**10. CPE.17.21. DMOSM - Requalificação e Ampliação do Pavilhão das Goladas - MOC02.**

**Assunto: CPE.17.21.DMOSM - Requalificação e Ampliação do Pavilhão das Goladas - MOC2**

## MODIFICAÇÃO OBJECTIVA DO CONTRATO DA EMPREITADA

**Empreitada:** “CPE.17.21.DMOSM - REQUALIFICAÇÃO E AMPLIAÇÃO DO PAVILHÃO DAS GOLADAS”-----

imagem – identificação do local com existência de patologias

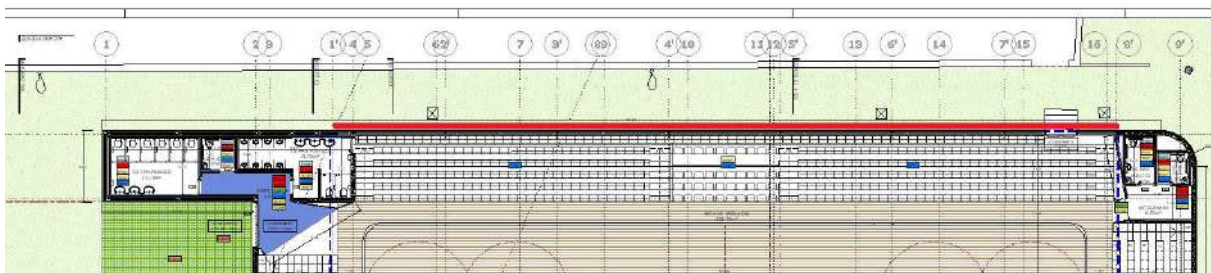
No decorrer da execução dos trabalhos, e com as precipitações intensas, constata-se no local, existir sob a bancada poente (desvão), a existência de um nível freático elevado e ocorrência de infiltrações pela face interior da parede de fachada exterior.-----

Com a abertura de caboucos para a implantação de fundações das novas instalações de I.S.FEM.Público e I.S.MAS.Público, assim como abertura de caboucos para implantação de rede de águas pluviais exteriores, tubagens e caixas de visita, constatou-se a degradação da impermeabilização da referida parede pela sua face exterior, enterrada, que possuía impermeabilização em mau estado de conservação e a existência de uma caleira que não se encontrava à profundidade total das fundações existentes, ou seja, estando esta a uma cota superior da profundidade total das fundações do Edifício Existente, incorrectamente executada nas normas e práticas da boa execução e contribuindo para o aparecimento de infiltrações no interior do Edifício.-

Na imagem abaixo, excerto de planta, identificação de parede exterior marcada a linha vermelha:-----

é do entendimento que estas patologias devem ser resolvidas de forma a colmatar um Erro de Projecto, em que não foi reportado no levantamento do existente e que carecia de um estudo minucioso do estado de conservação, permitindo adoptar medidas e soluções prévias, para a execução de Trabalhos de Impermeabilização desta área enterrada,-----

tendo em consideração e de forma a permitir uma maior longevidade deste Equipamento, entende o Gestor do Contrato, que é fundamental solicitar um orçamento ao Empreiteiro para a Execução de um Dreno no Tardoz do Pavilhão, no Alçado Poente, contribuindo para a melhoria Geral das Condições do Edificado.-

O Orçamento para estes Trabalhos Complementares, foi elaborado com **Preços Contratuais (PC)** quando já estavam contemplados trabalhos deste tipo e natureza, no Orçamento / MTQ – Mapa de Trabalhos e Quantidades e **Preços Novos (PN)** quando não estavam contemplados trabalhos deste tipo.-----

imagem – alçado sul - identificação no local com configuração final da fachada do edifício

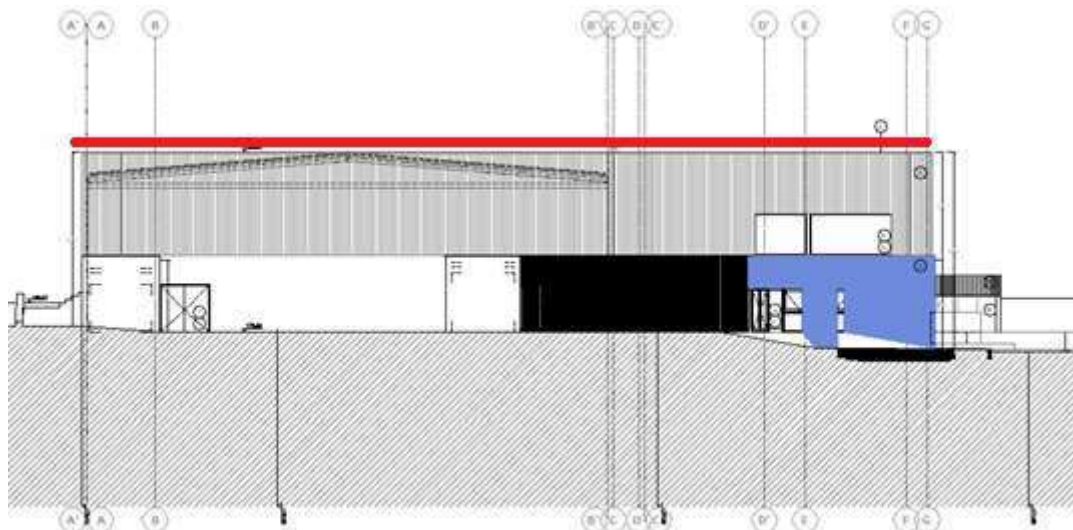
No decorrer da execução dos trabalhos, e com a preparação de Estrutura Metálica, foi dado conta no local, que a cota de platibanda perimetral do Edifício Existente em Alçado Norte e Alçado Sul (topos do Edifício), possui uma cota mais elevada no centro do Edifício onde se encontra o Cúmeo da Cobertura.-----

Além da diferença de cotas entre existente e levantamentos e projecto de execução, a platibanda do Edifício existente não possui no seu interior alvenaria, o que contribui de forma severa para a instabilidade da mesma por falta de apoios de suporte para revestimento de fachada com chapa canalada ondulada;-----

Na imagem abaixo, excerto de Alçado Sul, identificação de altura prevista em projecto de parede exterior marcada a linha vermelha:-----

é do entendimento que a cota de platibanda perimetral de Edifício Existente e Ampliação deve ser aumentada em cerca de 50cm na sua altura de forma a colmatar um Erro de Projecto, que existiu entre o levantamento do existente e o Projecto de Execução,-----

tendo em consideração e de forma a permitir uma maior longevidade deste Equipamento, após consultada a Coordenadora do Projecto – Arq.<sup>a</sup> Sónia Pinto, entende o Gestor do Contrato, que é fundamental solicitar um orçamento ao Empreiteiro para a Execução de aumento da cota das platibandas para a cota final do Cúmeo da Cobertura Existente, contribuindo para a melhoria Geral das Condições do Edificado.-----

**Anexo: pormenor de lintel**-----

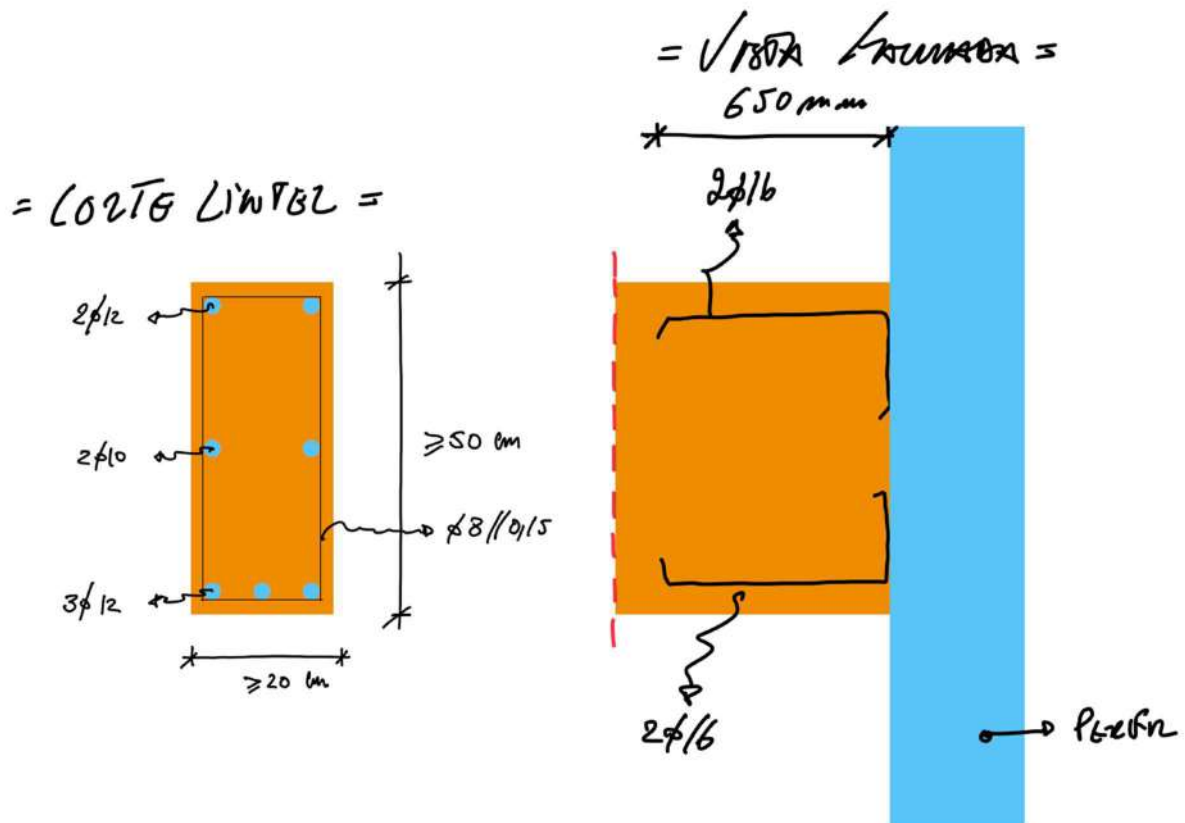
No decorrer dos trabalhos e preparação de Estrutura Metálica, o Empreiteiro colocou um pedido de esclarecimentos acerca da execução de padieiras em Vãos de Piso 1, nomeadamente: CX 22 + CX 23 em Alçado

Sul com uma dimensão de abertura de vão com 6,97m de comprimento, CX24 + CX 25 + CX25.1 em Alçado Nacente com uma dimensão de abertura de vão com 13,85m de comprimento e CX 26 em Alçado Norte com uma dimensão de abertura de vão com 1,90m de comprimento, com questões de carácter Técnico sobre a execução das mesmas, tendo o Gestor de Contrato enviado os mesmos à Coordenadora do Projecto, para Esclarecimentos, conforme abaixo se transcreve.-----

9. *Solicitamos o envio da preparação e dimensionamento para execução dos lintéis das paredes por cima do caixilho de alumínio.*

Constata-se que o Projecto de Especialidades carece de pormenorização de execução das referidas padieiras,-----

estamos perante trabalhos de execução de padieiras com as dimensões consideráveis, atendendo ainda ao facto que na parte superior possuem uma altura de pano de alvenaria com altura de 3,15m, tal como definido em projecto,-----

9. *Solicitamos o envio da preparação e dimensionamento para execução dos lintéis das paredes por cima do caixilho de alumínio. – R: [Pormenor em anexo](#).*

tendo o Projectista da Especialidade de Estruturas, apresentado um pormenor de execução sobre pedido de Esclarecimentos remetidos pelo Empreiteiro,-----  
será necessário executar a solução de pormenor de lintel proposta pelo Projectista.-----

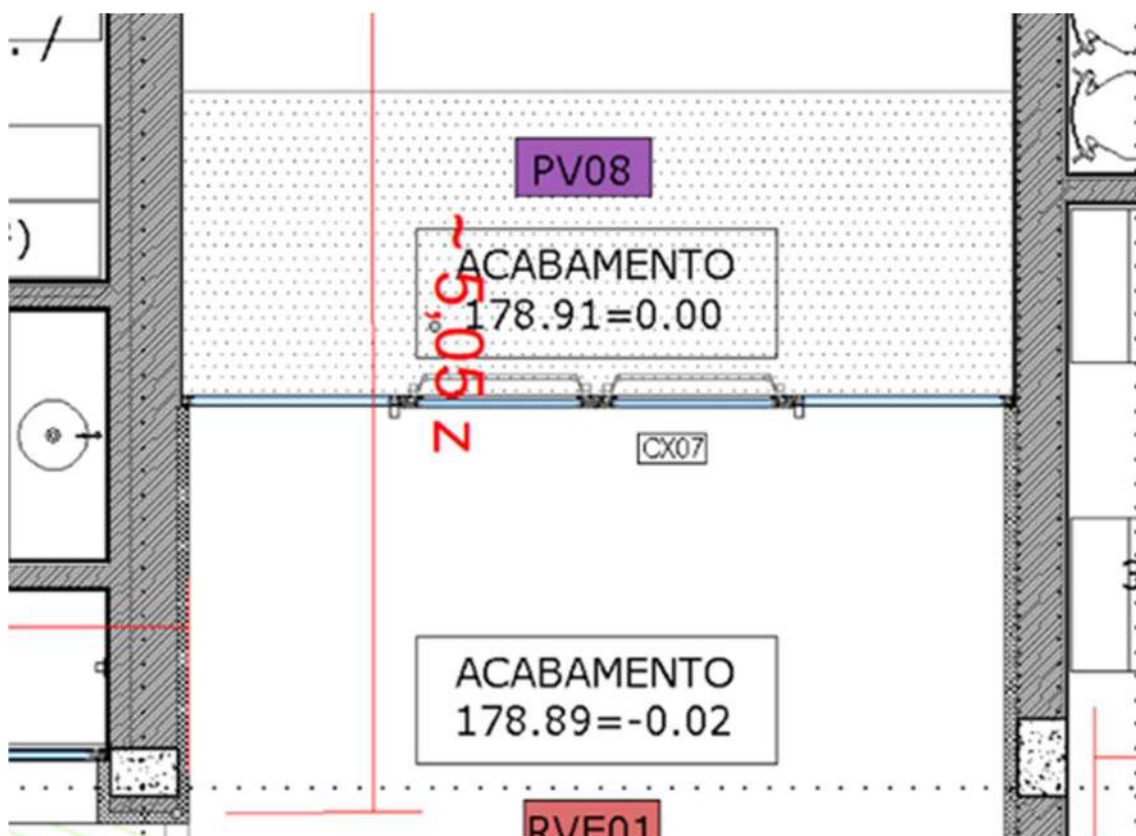
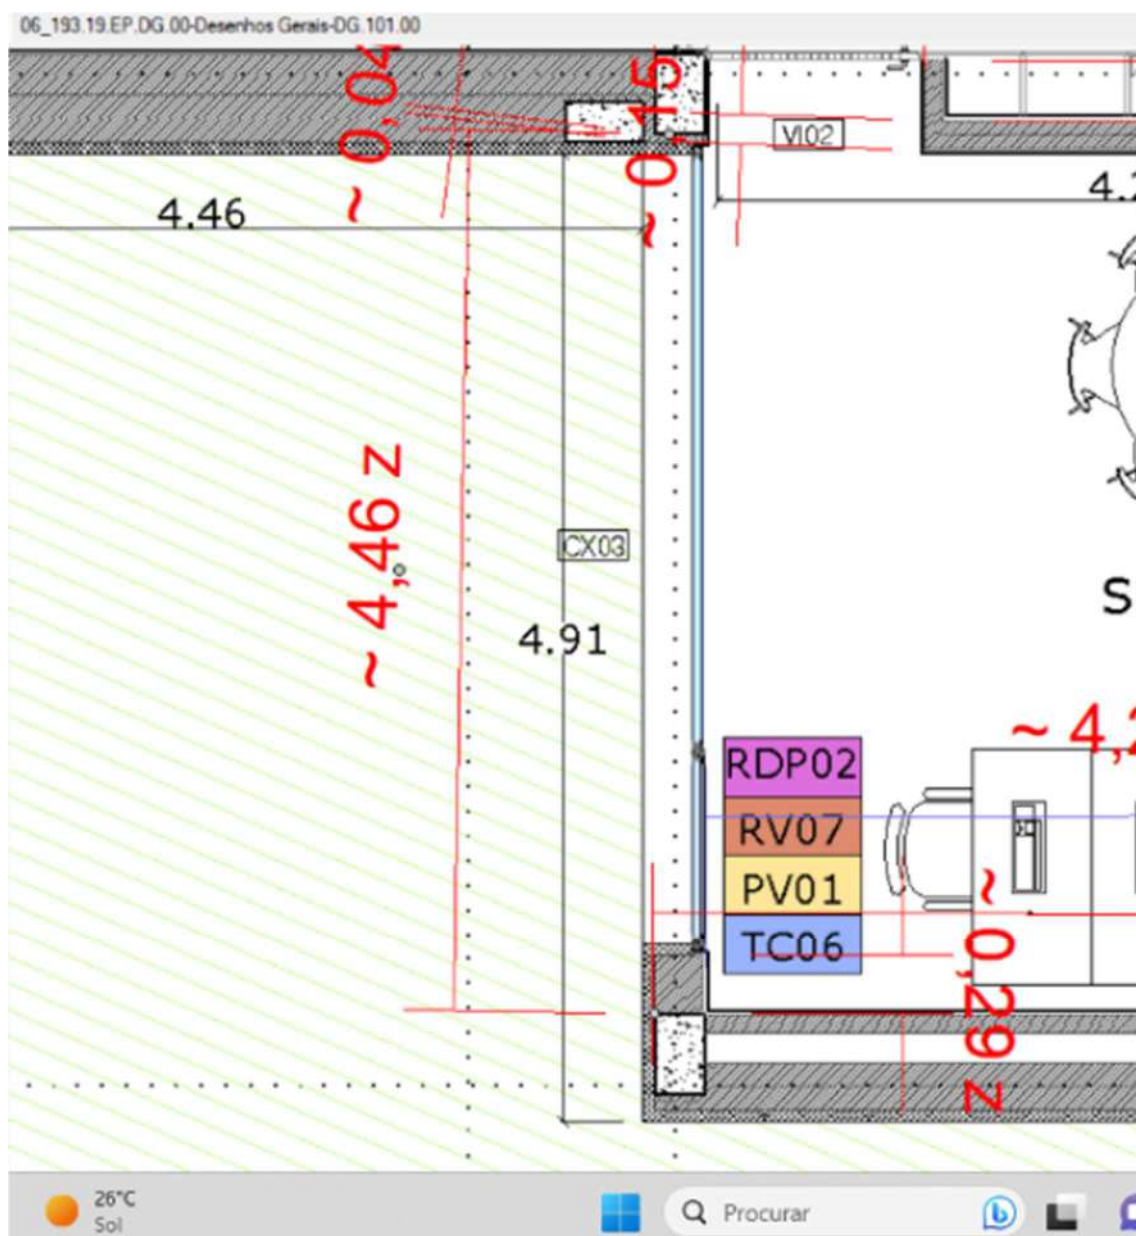
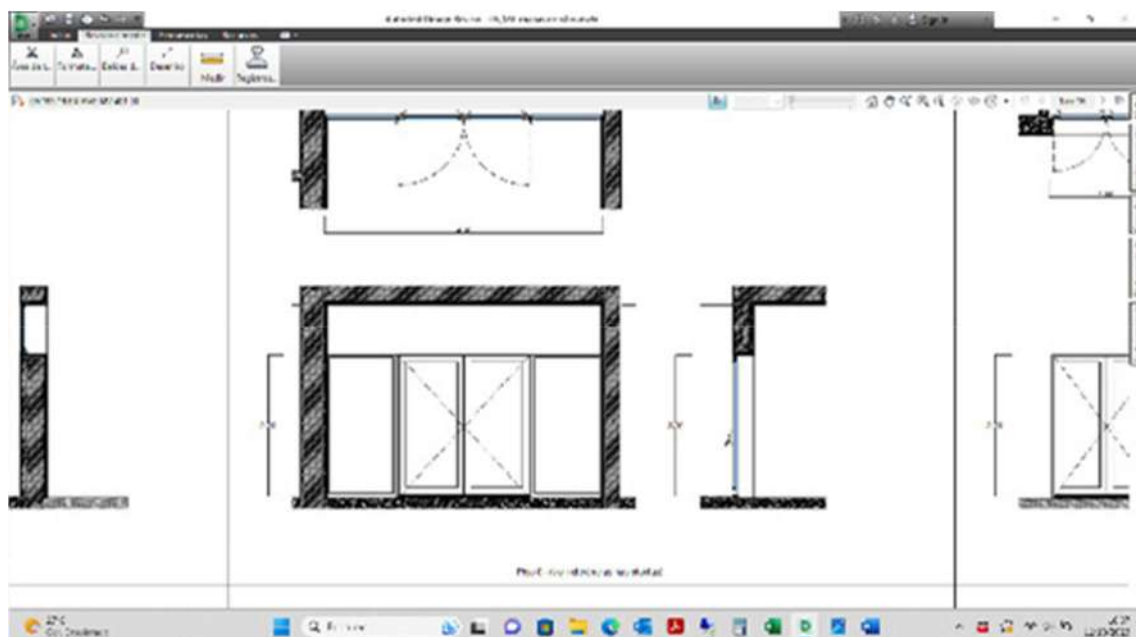
“Solicitamos esclarecimentos sobre execução da padieira da caixilharia CX07 figura 1 e 2. A medida do vão é de 4,36 metros com altura de 1,20metros, as laterais são em alvenaria.

Temos de suportar tijolo térmico de 24 centímetros de largura.

Solicitamos esclarecimento sobre execução da padieira de caixilharia CX03 figura 3 e 4. A medida do vão é 4,10metros com altura de 0.80 metros, uma lateral em alvenaria outra em pilar de betão.”

**Anexo: pormenor de vigas padieira**-----

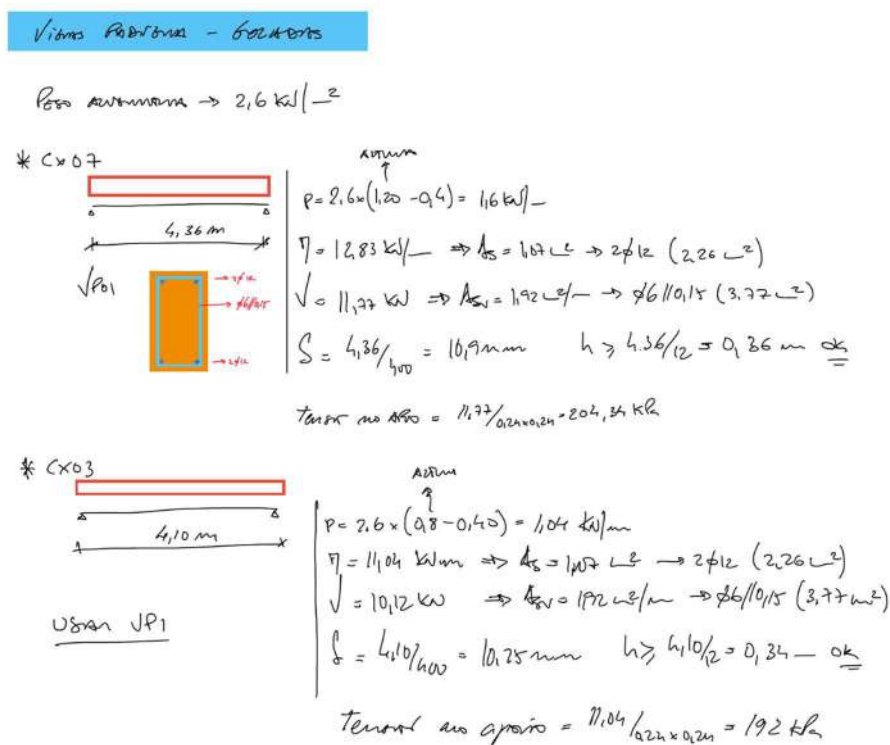
Constata-se que o Projecto de Especialidades carece de pormenorização de execução das referidas padieiras,-----

estamos perante trabalhos de execução de padieiras com as dimensões consideráveis, atendendo ainda ao facto que na parte superior possuem uma altura de pano de alvenaria com altura de 3,15m, tal como definido em projecto,-----

Em anexo enviamos a padieira a executar em ambas as situações.

Padieira com 24x40 cm (com 2 Ø12mm inferiores + 2 Ø12mm superiores + Estr. Ø6mm//0,15m)

será necessário executar a solução de pormenor de lintel proposta pelo Projectista.-----
